SCHAARBEEK. Auguste Reyerslaan, Henri Evenepoelstraat , Kolonel Bourgstraat

STEDENBOUWKUNDIGE VERGUNNING : Aanleg van de openbare ruimten van Mediapark-Oost: Georginbos en omliggend gebied

Eensluidend advies van de KCML

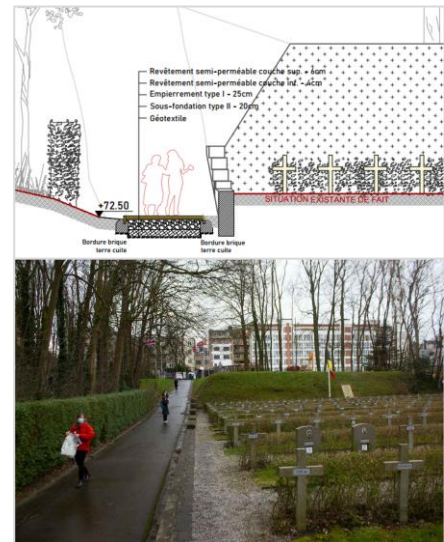
Het verwijderen van de bestaande asfaltverharding van het langspad, dat in slechte staat is, is op erfgoedvlak aanvaardbaar, op voorwaarde dat het type en de kleur van de nieuwe verharding coherent

zijn met de landschappelijke compositie van het Ereperk, en dat de opbouw van de bestrating afgestemd is op de aard van de bestaande funderingen. Enkel indien de bestaande fundering doorlatend is kan men een doorlatende bestrating weerhouden, zo niet dient gekozen te worden voor een gesloten bestrating om ingrijpende grondwerken te vermijden.

Gelet op de bestaande helling is bijzondere aandacht voor de afwatering noodzakelijk. Men kan eventueel overwegen om het pad te versmallen, zodat de aanleg van lineaire infiltratiekoffers mogelijk wordt.

- de definitieve aanleg te bepalen op basis van de resultaten van voorafgaand onderzoek naar de bestaande fundering, onder meer via het uitvoeren van gerichte boringen;
- het type en de kleur van de afwerkingslaag af te stemmen op de bestaande compositie, gekenmerkt door de afwisseling van grasperken en grindpaden;
- geen okerkleurige afwerking toe te passen;
- de aansluiting tussen het pad en de bestaande haag nader toe te lichten aangezien de aangeleverde plannen hierover onduidelijk zijn (met name wat betreft een eventuele wijziging van het reliëf in deze zone);
- de bestaande haag langsheen het pad integraal te behouden, zonder ze te rooien of in te korten.
